Hochwasserschutzprojekt Eferdinger Becken Ergänzung zum Positionspapier vom 04.12.2013

Hochwasserschutzprojekt Eferdinger Becken 2. Ergänzung zum Positionspapier vom 04.12.2013

Aufgrund des Endberichtes „Hochwasser 2013 Grob-Analyse und Modellierung“ vom Juni 2014 (Fa. Pöyry) geben wir nachstehende Stellungnahme ab:

Abb. 4.26 Detailanalyse Einfluss der Abbildung der Überströmstrecken auf die Nachbildung des Hochwasserereignis: Auswirkung auf die Durchflussganglinie in Linz

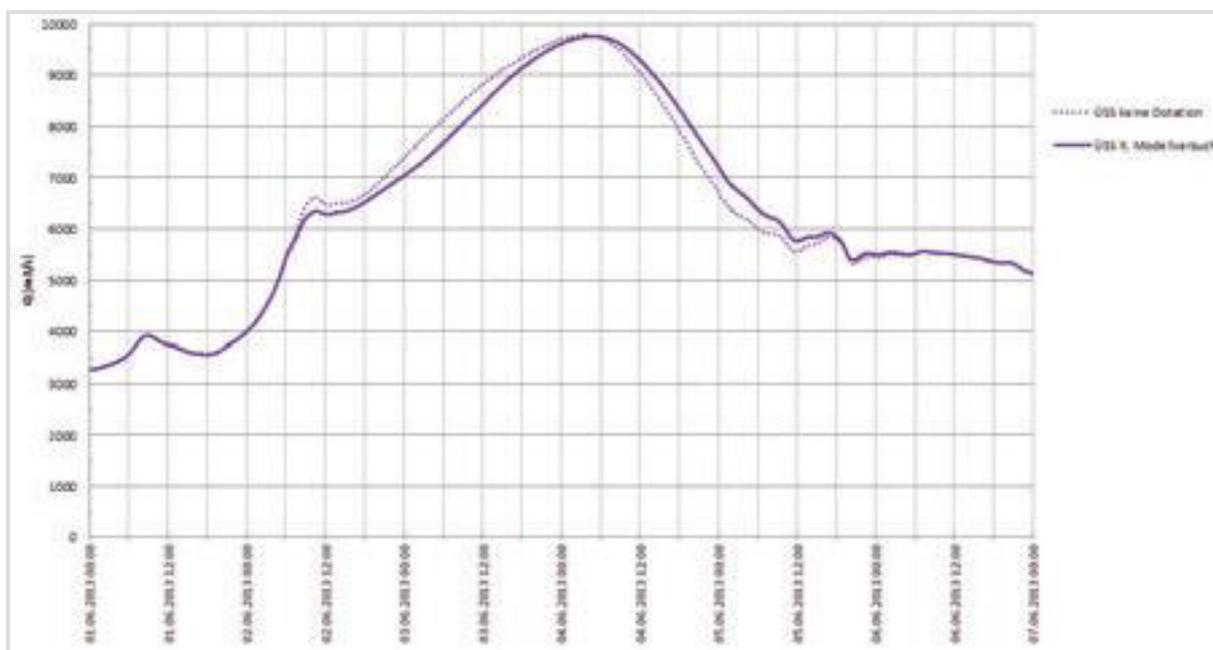
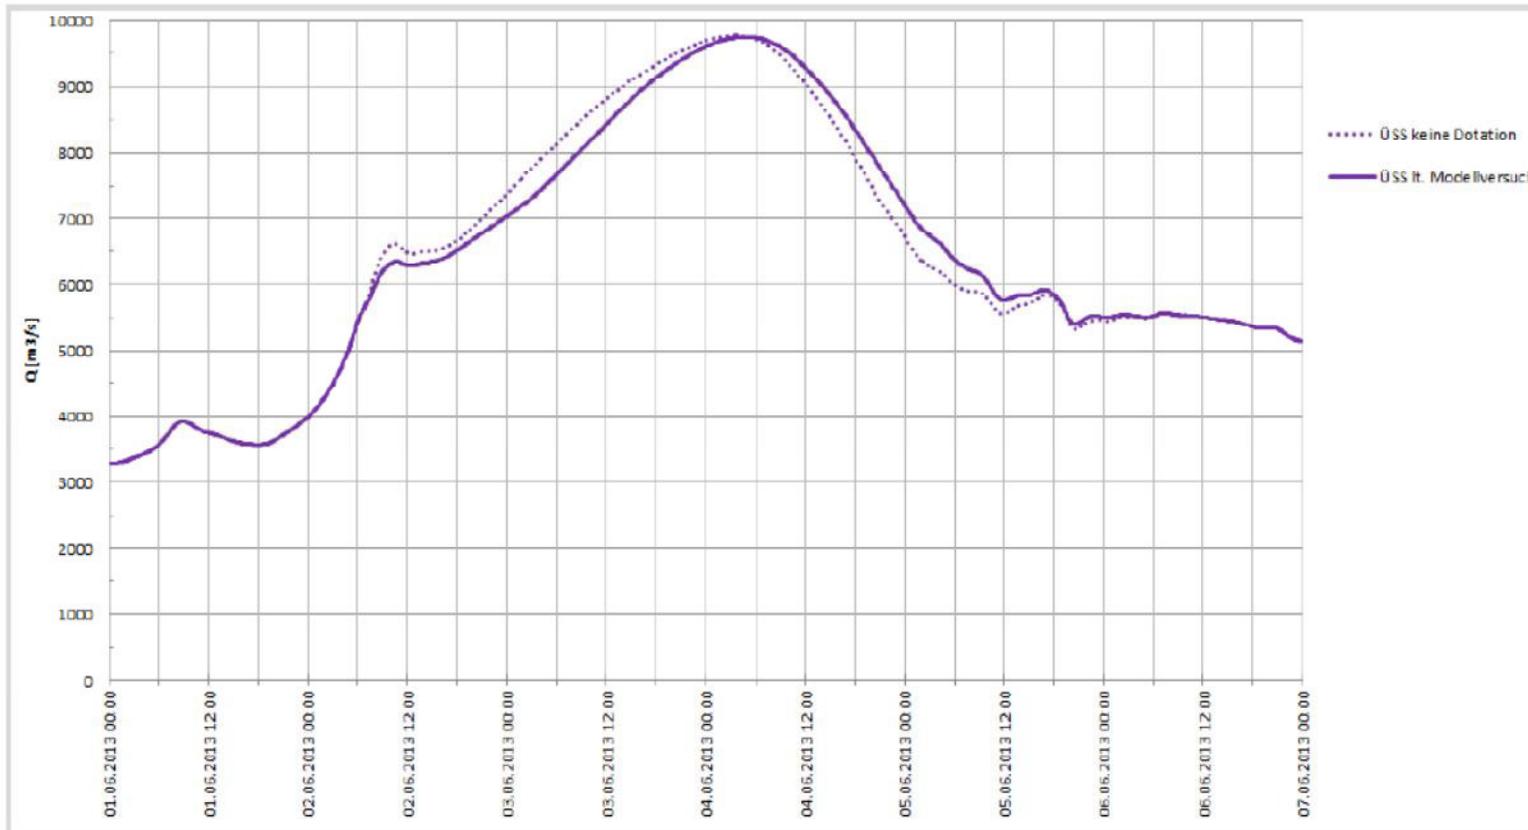
Abbildung 4.26 auf Seite 75 vergleicht die tatsächliche Durchflussganglinie für Linz mit einer Ganglinie unter der Annahme, dass entlang der Überströmstrecke kein Abfluss ins Vorland erfolgt wäre. Diese Abbildung zeigt, dass – auch wenn es eine zeitliche Verschiebung in den Wellen gibt – der Scheitel beider Wellen praktisch gleich hoch ist.

Die tatsächlich stattgefundenene Retention im Eferdinger Becken ergibt sich zu einem Großteil durch den Rückstau der Kürnberger Enge, durch die breite Hochwasserwelle war der Retentionsraum Eferdinger Becken bereits so stark gefüllt, dass zum Zeitpunkt des Hochwasserscheitels keine weitere Retention mehr möglich war.

Anders ausgedrückt, durch die enorme Flutung (deutlich über 2.000 m³/s) und zeitlich lange Flutung (über 50 Stunden) des Eferdinger Beckens ist keine bzw. kaum eine Reduktion des Hochwasserscheitels in Linz eingetreten.

Wie Sie richtig feststellen, zeigt die von Pöyry GmbH durchgeführte Vergleichsrechnung mit völlig blockierter Überströmstrecke, dass der Einfluss auf die Verformung der Welle beim Ereignis vom Juni 2013 relativ gering war. In Hinblick auf den dabei erkannten geringen Einfluss wird im Pöyry-Bericht (Fußnote 27 auf Seite 86) jedoch auch explizit festgehalten, „*dass dies nur zeigt, dass die Analyse insgesamt bei diesem Ereignis von Unsicherheiten bei der Berechnung der Abflüsse über die ÜSS nicht beeinträchtigt wird. Umgekehrt wäre es unzulässig daraus zu folgern, dass die ÜSS bei keinem Ereignis eine Auswirkung haben.*“

Das Donauhochwasser vom Juni 2013 war, wie Sie wissen, ein Extremereignis mit einem sehr breiten Wellenscheitel. Bei einem solchen Ereignis werden – unabhängig von der Betriebsführung der Kraftwerke – alle Retentionsräume in Ihrer Wirksamkeit stark herabgesetzt, da das verfügbare Retentionsvolumen zum Zeitpunkt des Scheiteldurchganges bereits zum größten Teil aufgefüllt ist. Bei rasch ansteigenden Hochwasserwellen ist hingegen mit einer deutlich größeren Retentionswirkung zu rechnen, die für die Unterlieger sehr wohl von erheblichem Vorteil sein kann.
